# PCN

( Product change notification)

<b>Serie / Artikel</b>	<b>3492 SMT Buchsenleisten, 08 polig, RM 2,54 mm, stehend,</b>
<b>Series / Item</b>	<b>2-reihig, BH 3,71 mm, beidseitig steckbar</b>
	<b>3492 SMT Female Headers, 08 pin, Pitch 2,54 mm, Vertical, Double-Row, 3,71 mm Profile, Dual Entry</b>

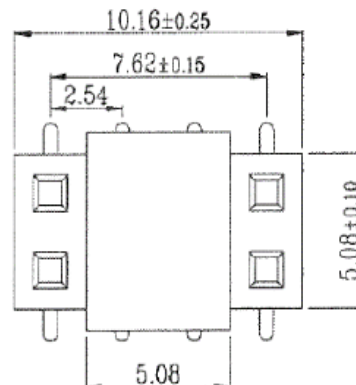
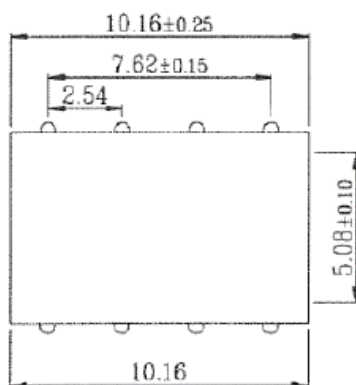
Aus produktionstechnischen Gründen wird **nur bei der 08 poligen Version** das Pad auf eine kleinere Version geändert. Am Bauteil gibt es keine Veränderungen.

For production reasons, **only for the 08 pin version**, the pad will be changed to a smaller version.

There are no changes at the component.

Alt / Old: 08 polig/ 08 pin

Neu/New: 08 polig/ 08 pin

Bestehende Aufträge behalten das breite Pad. Die Änderung auf das kleine Pad wird für neue Aufträge ab dem 01. März 2023 in der Produktion eingeführt.

Existing orders will remain with wide pad. The change onto small pad will be valid for new orders from 01.03.2023.
